改善箇所説明図

スワップキャリア

スワップボディコンテナ

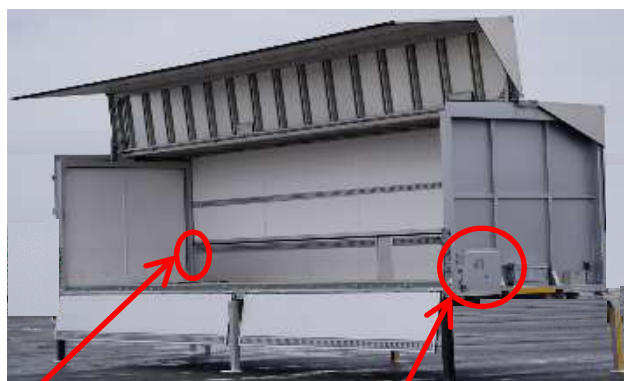
【不具合の内容】

ウイングタイプスワップボディコンテナの室内灯スイッチ端子部において、絶縁保護が不十分なため、鋼製スイッチケースと接触しショートすることがある。最悪の場合、配線が過熱して発火するおそれがある。

全製品、次のいずれかの対策を行う。また、端子部配線に損傷があるものは配線を交換する。

- (1) 端子部に保護部材追加および電源近くにヒューズ追加
- (2) スwitchを対策品に交換、端子部に保護部材追加および室内灯用電源近くにヒューズ追加
- (3) スwitchを対策品に交換および端子部に保護部材追加
- (4) 端子部に保護部材追加
